Teie 17.01.2022 nr 3-2.1/2022/301

Meie 16.02.2022 nr 7.1-1/22/1081-2

**Hiiu maakonnas Hiiumaa vallas „Hiiu teed 22“
metsateede rekonstrueerimisel ristumiskohtade
projekteerimise nõuded**

Joonis 1. Ristumiskoha pikikalded.

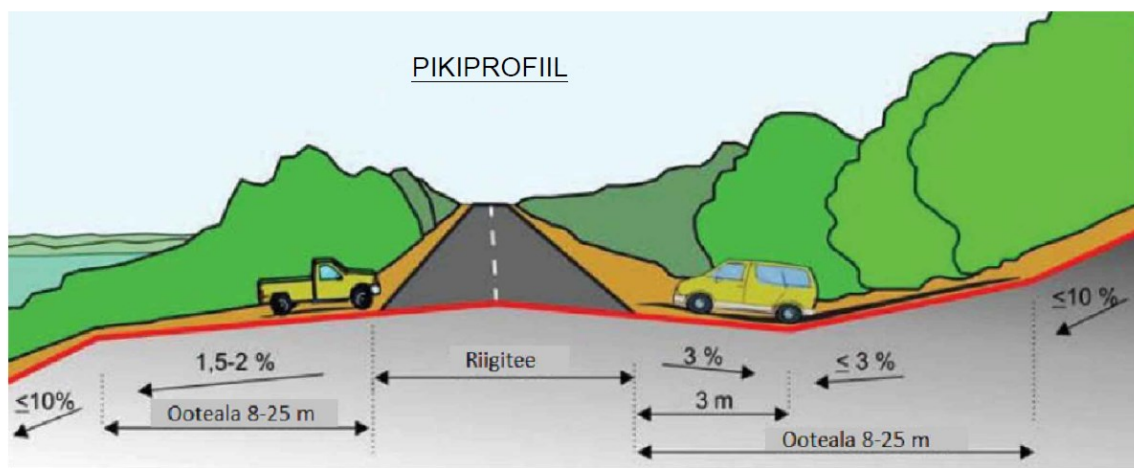
9. Ristumiskoht projekteerida riigiteega võimalikult täisnurga all. Ristumiskoha pikikalded määrata vastavalt alltoodud joonisele.
